# Vergroten watersportstrand aan de voet van Exposure

**Workshop strand Houtribdijk, 6-11-2015, V3**

**Workshop strand Houtribdijk, 6-11-2015, V3**

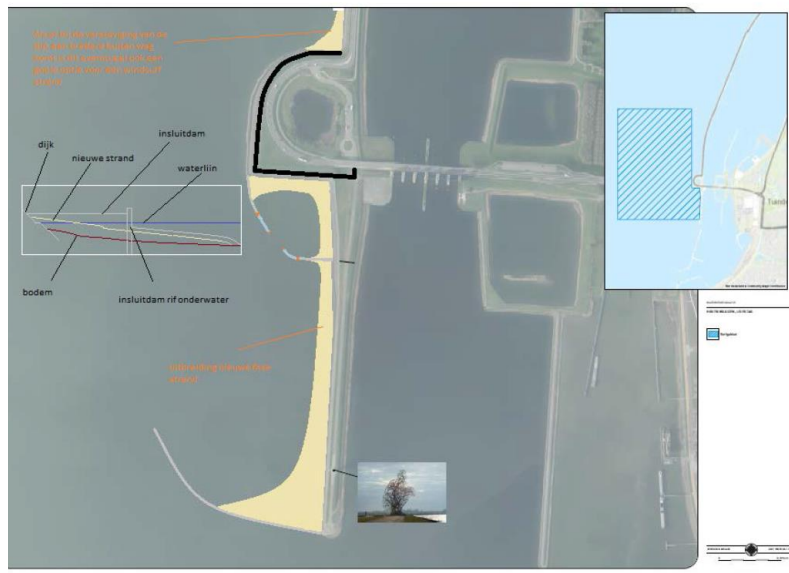
- veilig kunnen zwemmen, b.v. afbakening van kiter/windurfers en zwemmers
- rotzool duidelijk wie verantwoordelijk is voor het opruimen
- waterkwaliteit moet geborgd kunnen worden
- zij dient zijn functie kunnen behouden
- schepvaart moet onbelemmerd door kunnen gaan
- aanbeveling moet je als met de het ontwerp en de visserij? of mogen die gecombineerd blijven op hun huidige locatie
- budget € 2.724.000,00 met brug, budget voor het strand is € 1.800.000,- streven is 200 m, GS besluit is 18 september 2015 genomen, PS besluit 18 en 25 november over het budget. Via de EVP (Best Value Procurement)-aantesteding kunnen inschrijvers via extra kunnen meer aanbieden omdat dit gewaardeerd wordt in de beschrijvingen van de inrichtingen

- doelstelling 1: maximaliseren van betaalbaarheid van het strand van de inrichting doelstelling
- zoveel mogelijk samen laten vallen van de uitvoering met de overdracht naar beheerders
- behouden en waar mogelijk vergroten van het draagvlak in de omgeving (waarslijkt het omgevingsplan als referentie dient). Het verslag van deze workshop wordt onderdeel van het omgevingsplan

- gaten vreten het zand tot 1 m minus waterpeil of, dit is bij ecopage goed te zien, daar is een onderwaterstruik ontstaan van circa 80 cm
- huidge ontwerp is 42 m droogstrand en 50 m plateau onder water, voorzien om zo dicht mogelijk aan te sluiten bij de toekomstige stabiele situatie
- lengte lengte de dijk is nu 200 m, de lengte met de boeg is 250 m
- opening tussen de dammen is nu geen 100 m omdat het ontwerp dan niet binnen budget blijft, bij is nu circa 75 m
- onderste dam blijft redelijk laag, hoeft alleen maar zand op te duiken, golfbreken heeft, want voorkomen van zanderosie, niet
